DIRECTION DES ÉVALUATIONS ENVIRONNEMENTALES

**Rapport d'analyse environnementale
pour le projet d'aménagement du parc éolien du Lac-Alfred sur le
territoire des municipalités régionales de comté de La Matapédia
et de La Mitis par Saint-Laurent Énergies inc.
Dossier 3211-12-154**

Le 22 juin 2010

FIGURE 3 : UNITÉS DE PAYSAGE DE L'ÉTUDE D'IMPACT

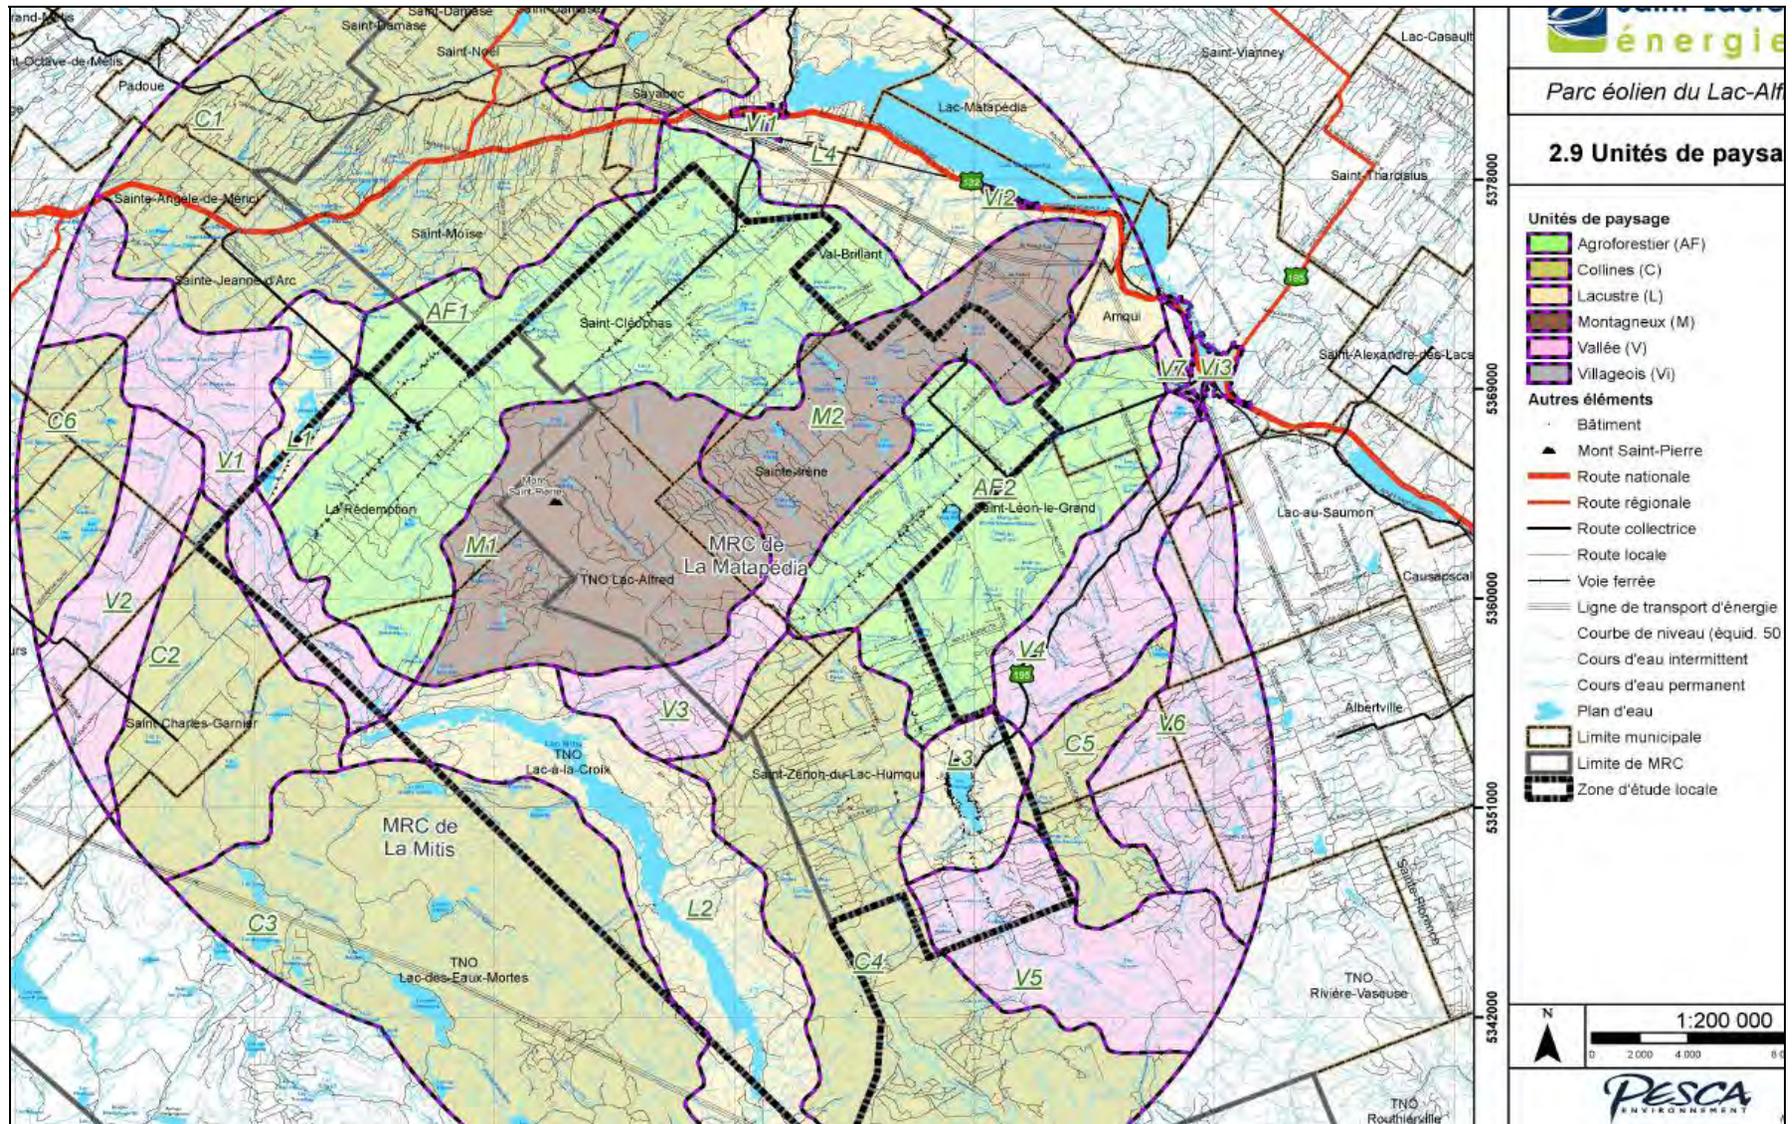
1. la délimitation et la description des unités de paysage (figure 3);
2. l'identification des équipements et infrastructures du parc éolien;
3. l'évaluation de la résistance des unités de paysage;
4. l'évaluation du degré de perception des équipements du parc éolien;
5. l'évaluation de l'impact visuel par unité de paysage.

La méthodologie employée par l'initiateur pour évaluer les impacts sur le paysage a été critiquée par le MRNF, le MAMROT et le ministère de l'Agriculture, des Pêcheries et de l'Alimentation (MAPAQ). Des recommandations ont été exprimées et l'initiateur a ensuite fait certaines corrections dans les documents produits.

FIGURE 5 : PROPAGATION DU BRUIT ÉMIS PAR LES ÉOLIENNES ET LE POSTE DE RACCORDEMENT

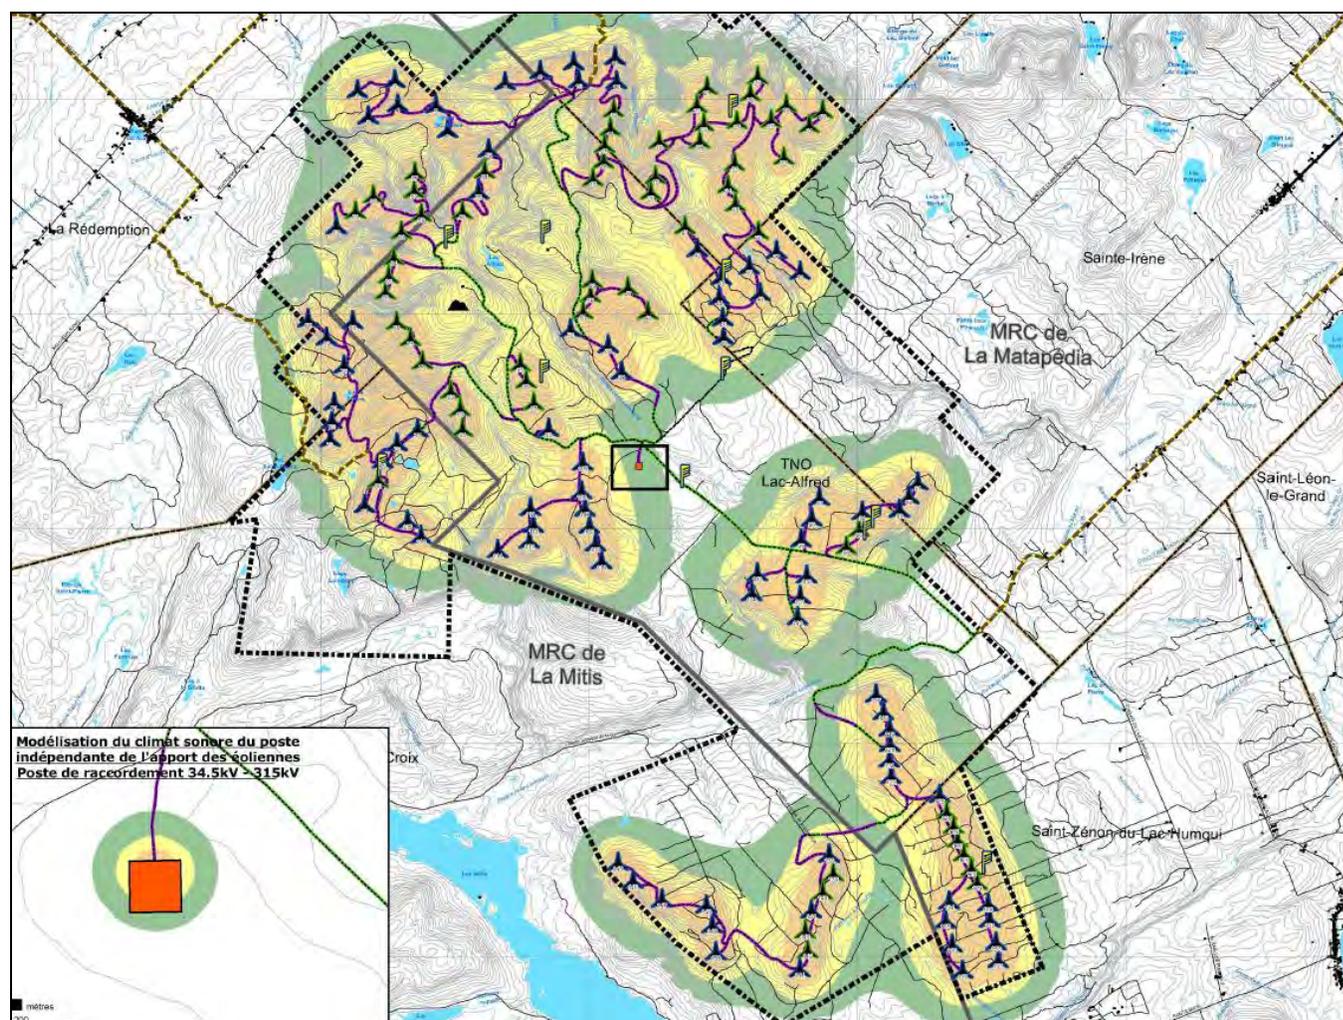
Dans le but de valider l'émission sonore du parc éolien et du poste de raccordement, une simulation a été réalisée en fonction de la dernière disposition des éoliennes (figure 5). La modélisation du climat sonore a utilisé les spécifications fournies par le fabricant d'éoliennes, les procédures habituelles et des paramètres conservateurs. En effet, aucune atténuation par le feuillage n'est considérée de même qu'aucune atténuation par les obstacles. Les paramètres d'humidité et de température utilisés constituent des conditions favorables à la propagation du son. La direction du vent pour la simulation change pour chaque récepteur considéré de façon à ce que la position des récepteurs soit toujours en aval des éoliennes. Enfin, les niveaux sonores émis par les éoliennes sont déterminés par condition d'émission. Ils correspondent à une propagation par vent portant et à une propagation sous une inversion de température modérée au voisinage du sol, comme cela arrive la nuit.

Étant donné que l'usure des éoliennes pourrait occasionner une variation des niveaux de bruit produits et que le milieu se modifiera au cours des années, le suivi du climat sonore devra être effectué après 1, 5, 10 et 15 ans d'exploitation du parc et contenir des mesures d'atténuation à mettre en place si la situation l'exige.
